### RAPPORT D'ENQUÊTE ET DE MÉDIATION

# Prolongement de l'autoroute 30 entre les autoroutes 10 et 15

#### Montréal, le 10 mai 1993

Figure 2 Utilisation de l'axe de la route 132 et raccordement au projet de prolongement de l'autoroute 30

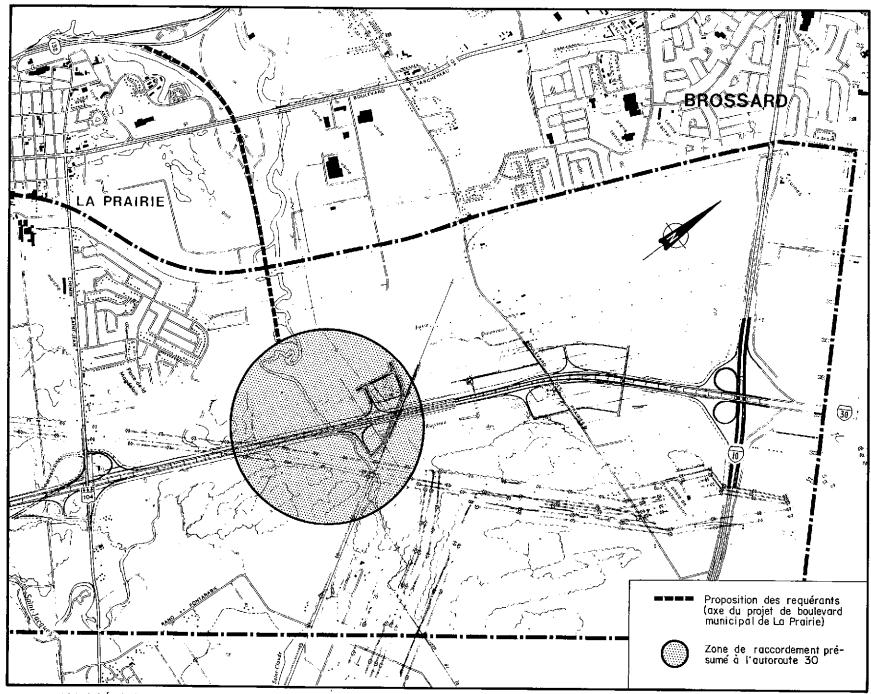
Plutôt que de construire le tronçon de l'autoroute 30 dans sa totalité, ne serait-il pas possible de privilégier l'utilisation d'une partie de la route 132, dans la portion comprise entre Candiac (autoroute 15) et La Prairie, laquelle pourrait venir se raccorder à l'emplacement du défunt projet d'une nouvelle route 104 (boulevard municipal de La Prairie), pour finalement rejoindre l'autoroute 30 telle qu'elle a été planifiée dans la section située entre le boulevard Matte et l'autoroute 10 (figure 2).

À la première question portant sur une autoroute 30 dans l'axe de la route 132 entre Candiac et La Prairie, le MTQ a répondu qu'une telle solution ne pouvait être retenue pour les motifs suivants:

### Structure au cours d'eau Saint-Jacques

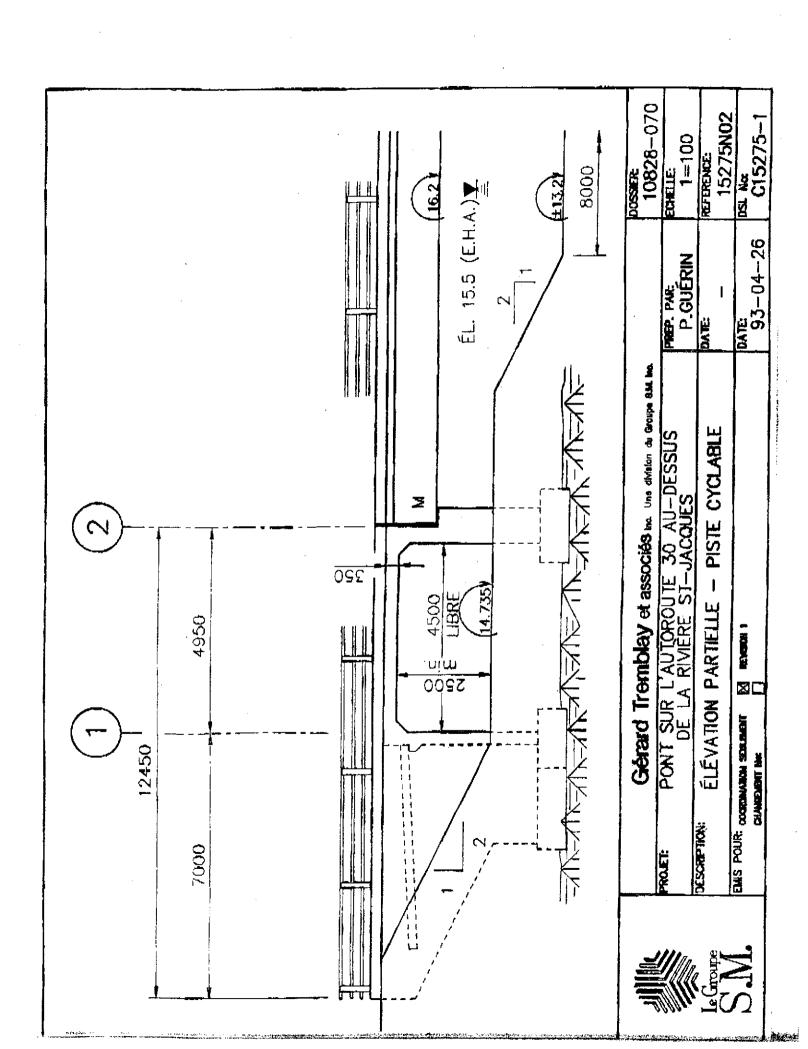
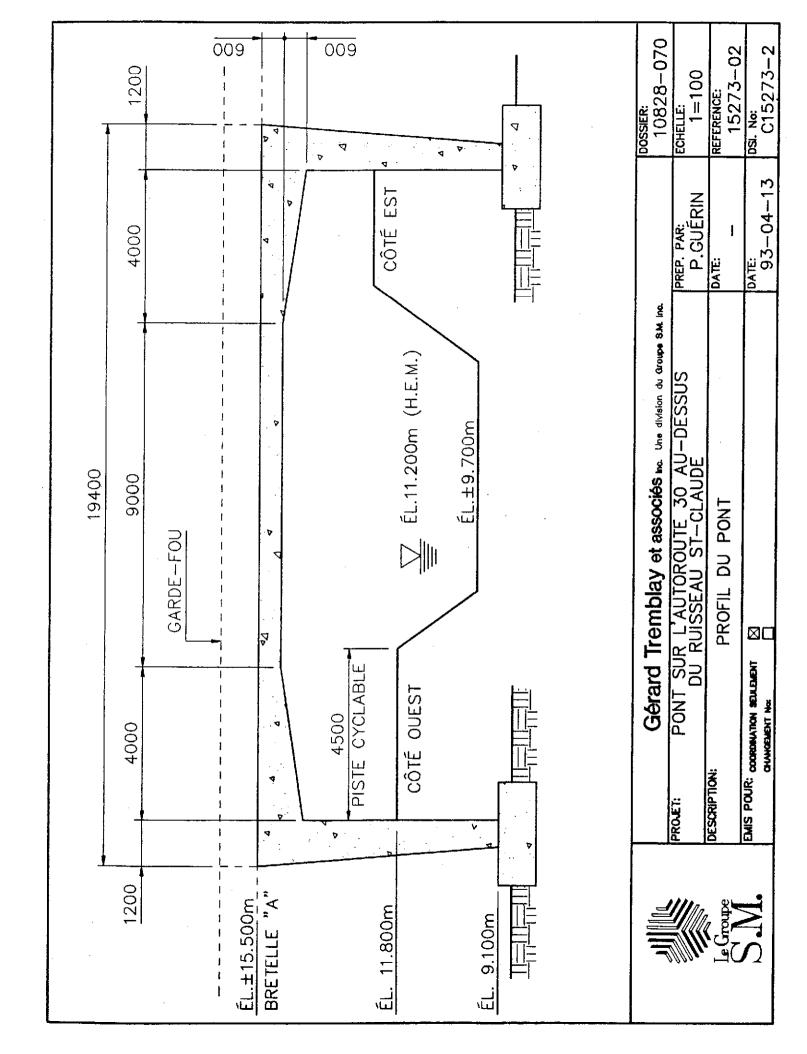
- un accès de part et d'autre de la rivière Saint-Jacques, d'une largeur équivalante à une route à deux voies, afin de permettre la circulation des piétons, des cyclistes et des véhicules d'entretien;
- un éclairage approprié;
- un pont plutôt qu'un ponceau au ruisseau Saint-Claude, qui permettrait le passage des piétons et des cyclistes sous l'ouvrage.

Le passage cycliste sera élargi à 4,5 m en prévision de la présence occasionnelle de piétons. Ce dégagement respecte les normes en vigueurs. De plus, des équipements (conduits, réceptacles, etc.) seront installés en prévision de l'éventuel éclairage d'une piste cyclable.

#### Structure au cours d'eau Saint-Claude

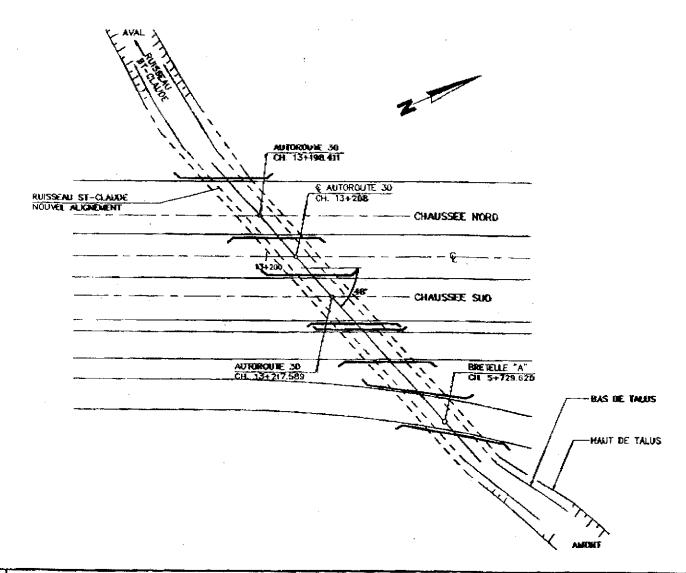
Le deuxième point avait trait à l'aménagement de passages sous les ouvrages du MTQ le long des deux plans d'eau. Sur cet aspect, le MTQ a déposé une proposition qui se lit comme suit:

Le ponceau sera remplacé par trois (3) ponts. Ces derniers seront suffisamment longs pour permettre une bande riveraine d'une largeur de trois mètres (3 m) du côté est et de quatre mètres et demi (4,5 m) du côté ouest, ce qui facilitera les échanges au niveau de la faune. Par surcroît, l'espace disponible entre la berge et la culée permettra le passage des piétons et cyclistes pour accéder à la superficie comprise entre les deux cours d'eau, du côté nord de l'autoroute. De plus, le cours d'eau, sous les structures, ne sera pas interrompu par une zone d'obscurité permanente.
